工程指示 / 要求簡箋(E.I.)

工程指示編號：EI / 5644 / 23

工程編號：J - 858

工程名稱：將軍澳日出康城 11

| 地盘 | 康城11期 | 制圖 | W. E. X | 2022-12-02 | 圖號 | CL-01 | |

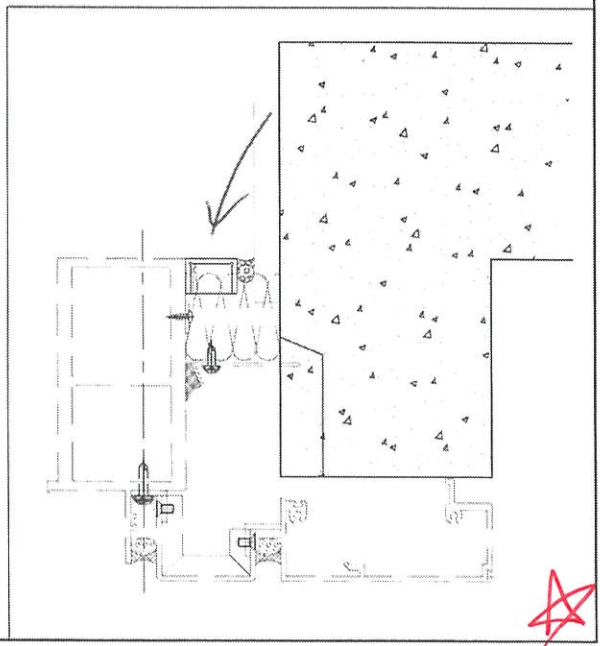
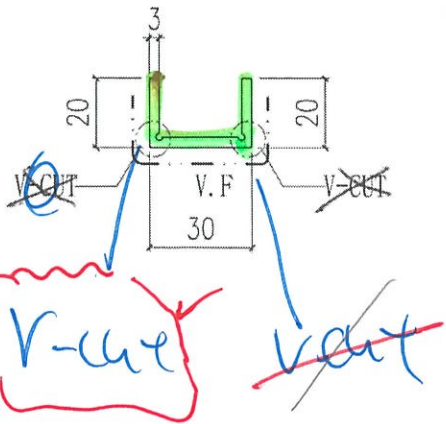
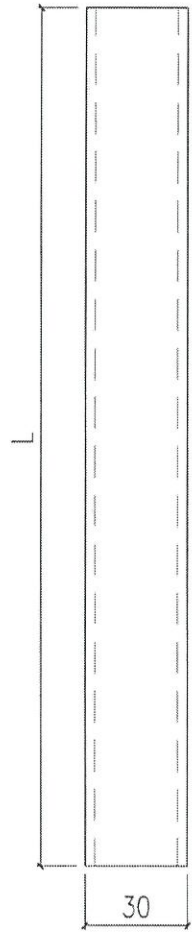
B：因應業主 comment，3mm 板不夠尖角，要補做 CL01,03,04,09 合共 75 件 *送地盆*
只開單邊 V-cut，因兩邊 v-cut 開易斷。

63件

|  美特鋁質有限公司 MIDI Aluminium Fabricator Ltd. | | | | 工程號 J858 | 類別 制圖 W. E. X | 物料號 - | 圖號 CL-02 |

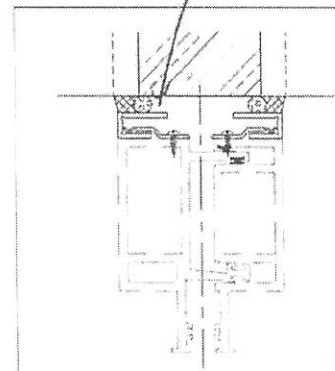
A：因應鋁板摺不到，內肚為 15mm 的改成 1.5mm 厚度。(CL02,05,06,07)

A版: OK

| 日期 | - | - | - | 材料顏色 | PVF2 (香檳金) | | 地盤 | 康城11期 | 制圖 | W. E. X | 2022-12-02 | 圖號 | CL-03 |

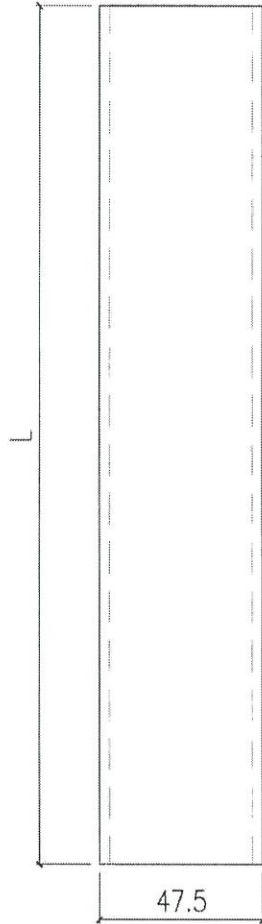
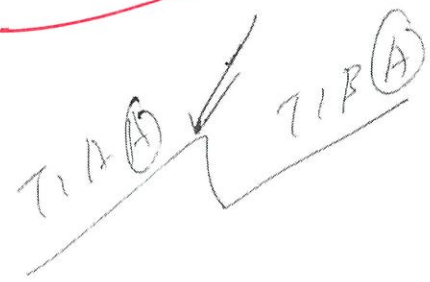
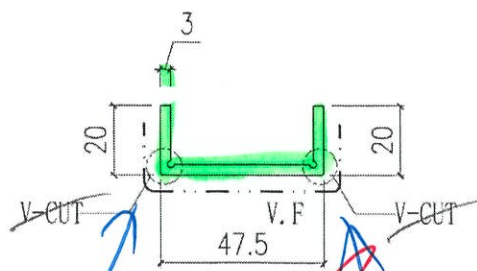
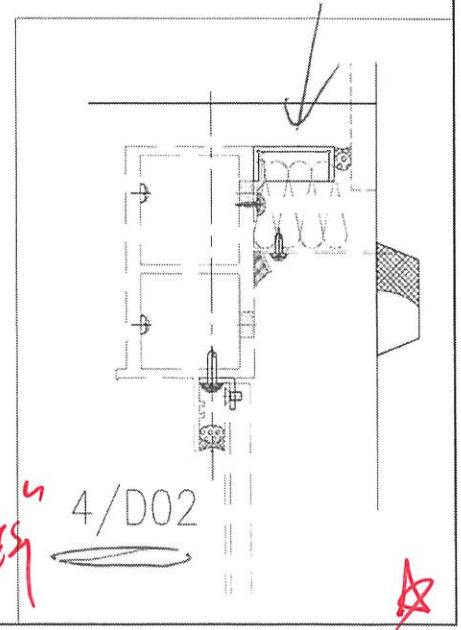
3件.

A/B 在 B 程中間

v-cut

身力 用 22 吋 鋸

| 地盘 | 康城11期 | 制圖 | W. E. X | 2022-12-02 | 圖號 | CL-04 | | | | | |

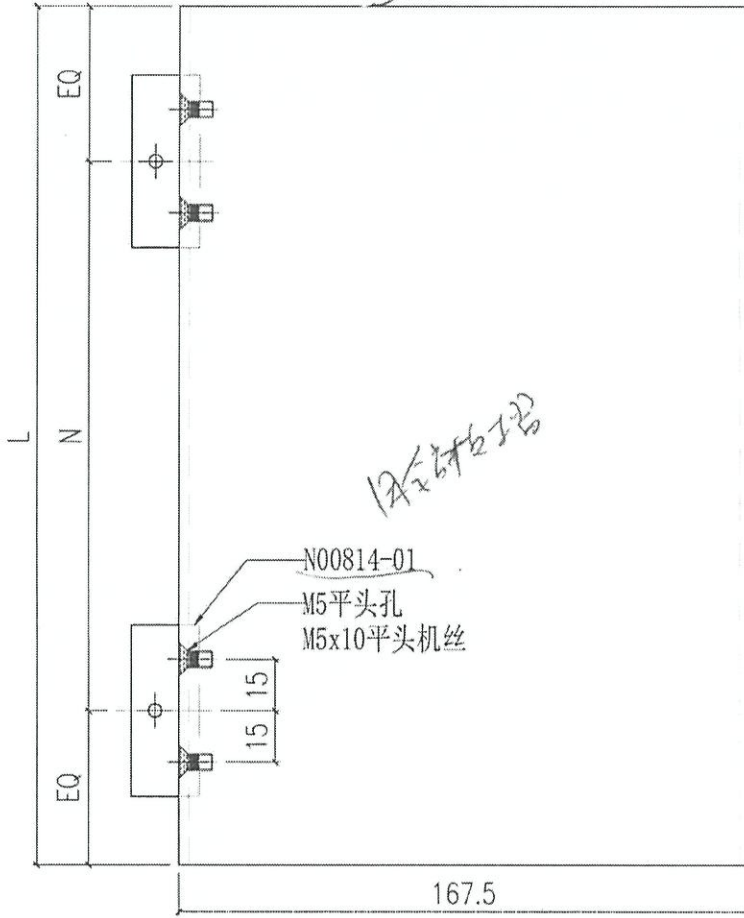
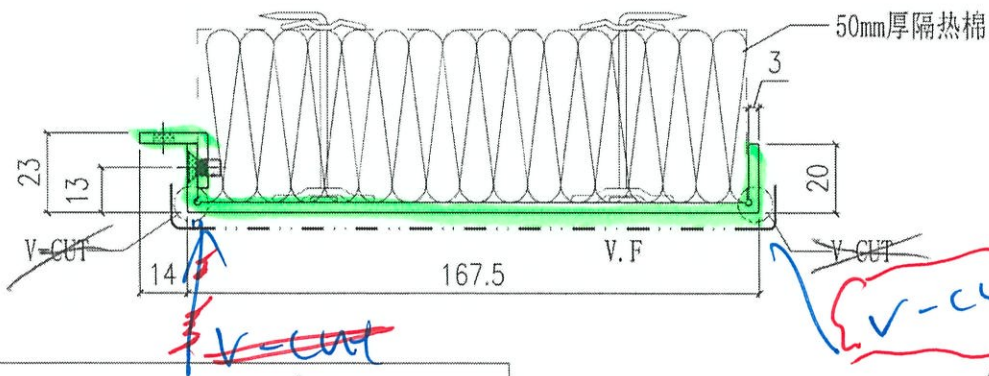
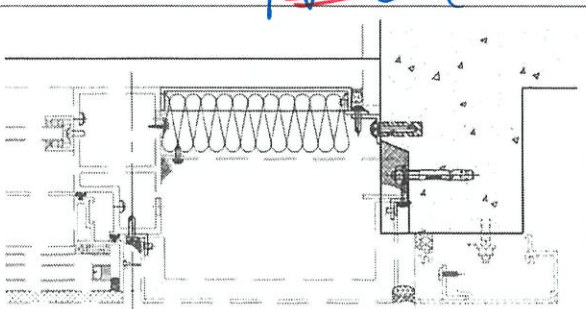
1. 顏色為 ECW3D18032C-JF1 白色 CL04 白色

藍色 ✓

| 修改 | - | - | - | 地盤 | 康城11期 | 制圖 | W. E. X | 2022-12-02 | 圖號 | CL-05 | |

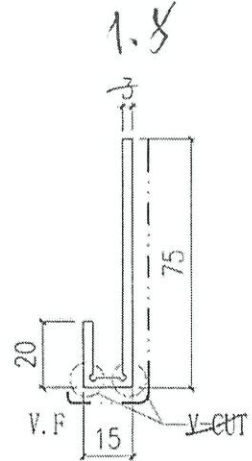
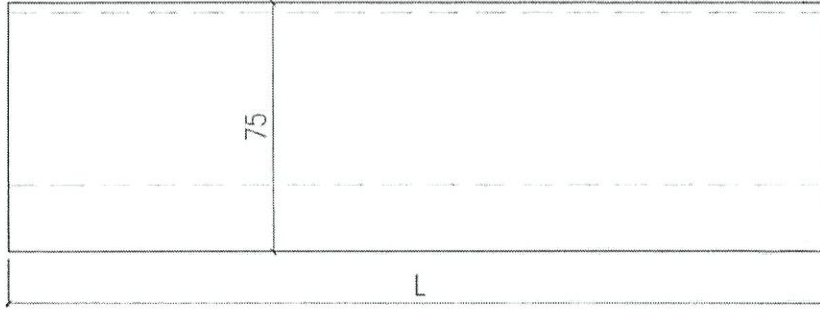
*A版已OK
 多与光. 用重做
 且佳記錄*

|  美特鋁質有限公司 MIDI Aluminium Fabricator Ltd. | | | | 工程號 J858 地盤 康城11期 | 類別 制圖 W.E.X | 物料號 - 圖號 CL-06 |

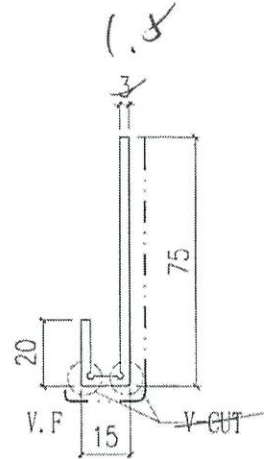
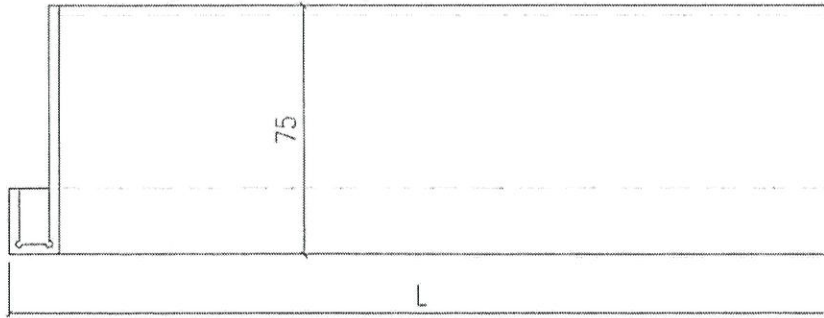
A 版已約去

不用重做

| | | | | 材料 | 3.0mm 鋁板 | 批准 | - | 圖號 | CL-07 |

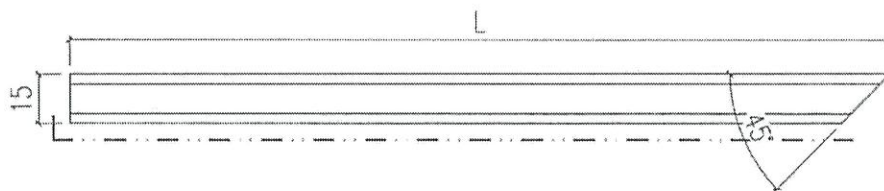
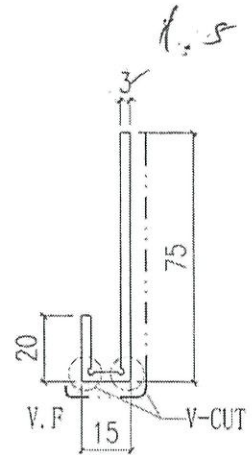
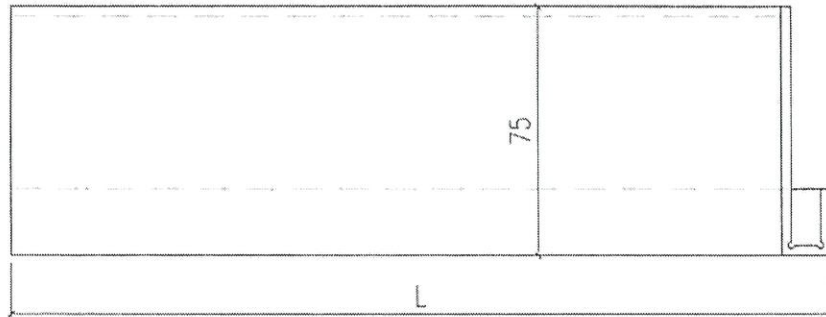
A 版已夠用

不用重做
已供記錄

CL-09

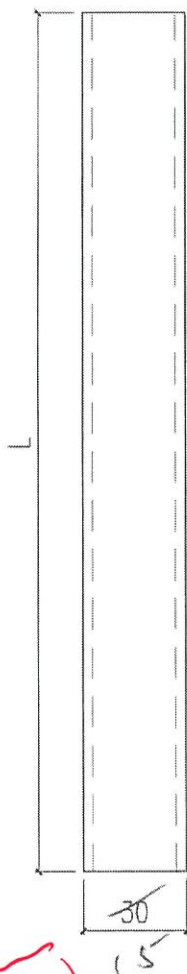
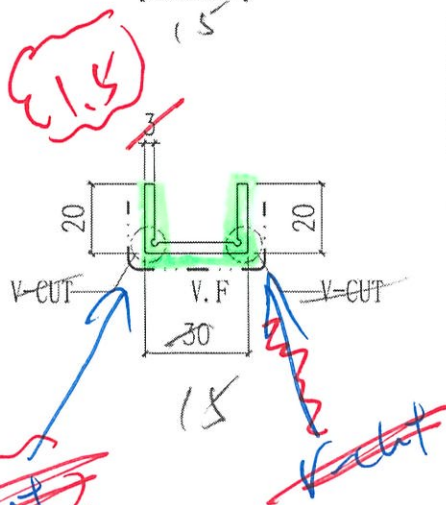
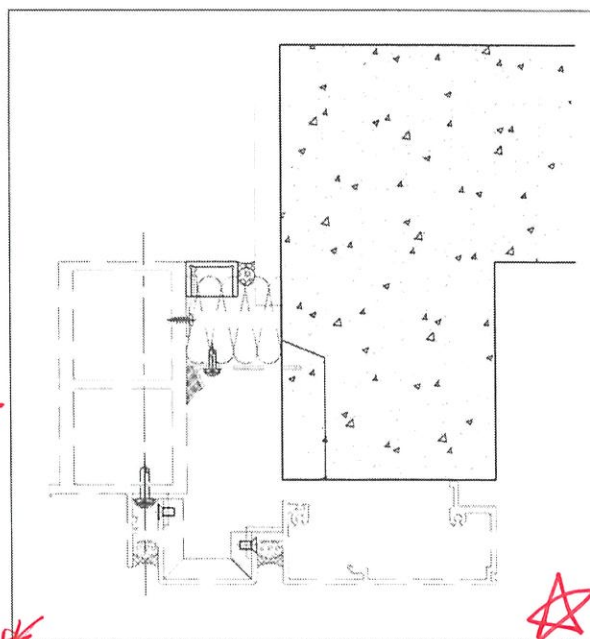
5. 浴室位置，請先用 CL-09 作樣板層

6. 浴室位置大貨未改，請留意。需要用 15mm 寬。

先做 6件

深度 15mm

1.5 板 3A v-cut

效果一样
